改善箇所説明図

不具合内容及び原因

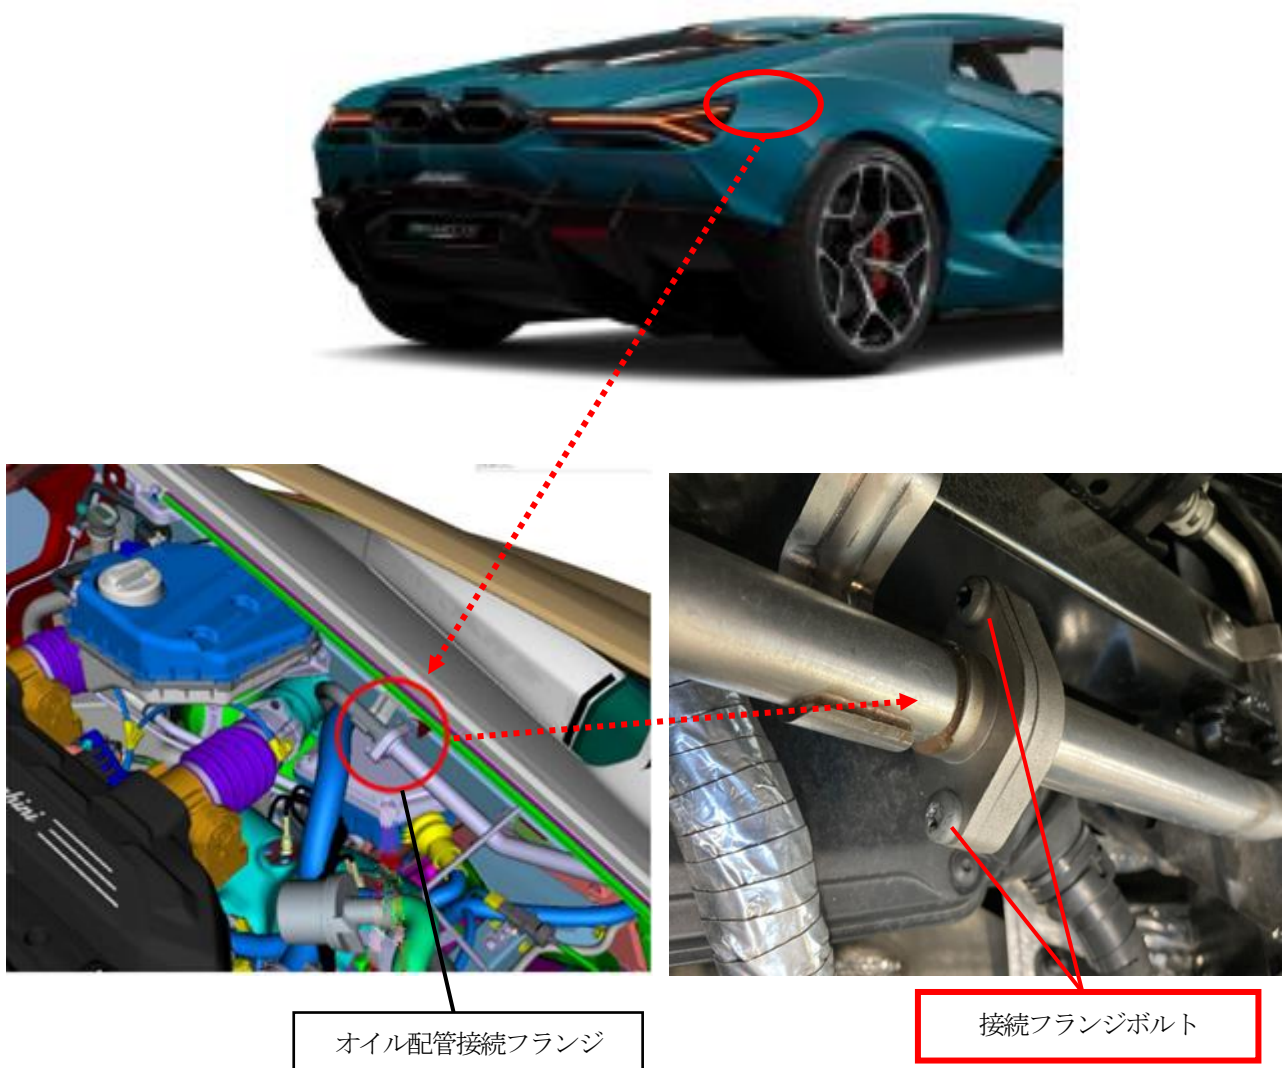
エンジン潤滑装置のエンジンオイルラジエターからオイルタンクへの配管にある接続フランジボルトにおいて、作業指示が不適切なため、締め付けトルクが不足しているものがある。そのため、使用過程において当該ボルトが緩み、フランジ部からオイルが漏れて排気管の高温部分に接触し、最悪の場合、火災に至るおそれがある。

全車両、オイル配管の接続フランジボルトの締め付けトルクを確認し、トルクが不足している場合には適切なトルクで締め付けする。

識別：車両識別プレートの下側に、白色で直径5mm程度のマークを塗布する。
